MVB 系列多元連接系統 之 D-sub 插座外觀/線色與針腳相對位置設變通知

MVB-100/156/220/300/460 多元連接系統

3.1 D-sub 外觀

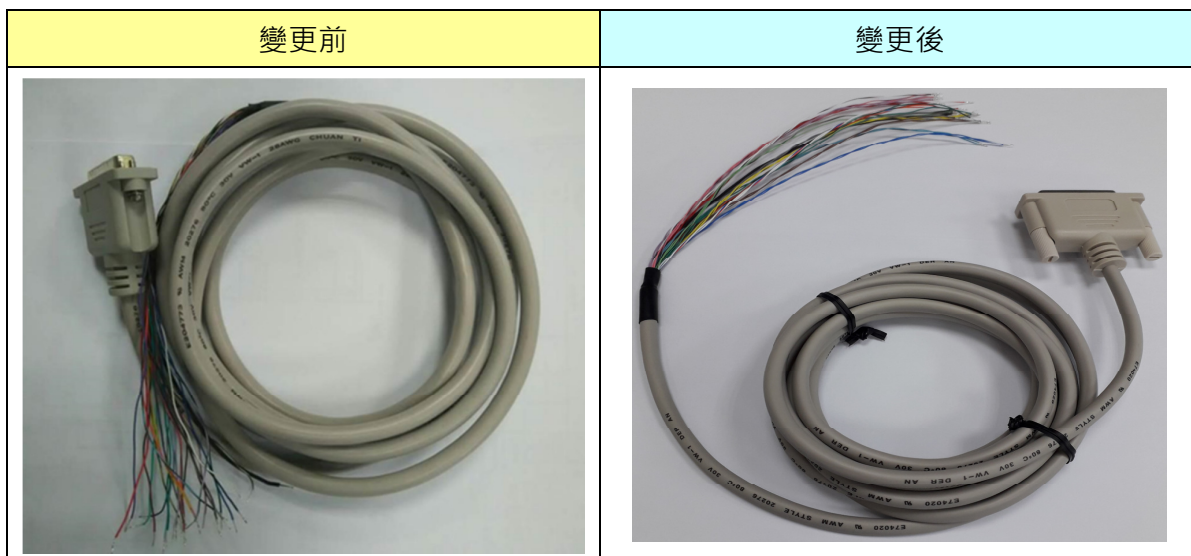
為提升鎖固便利性，新增插座徒手鎖固方式，故進行 D-sub 外觀及內部 25 條導線顏色與針腳的相對位置設變。
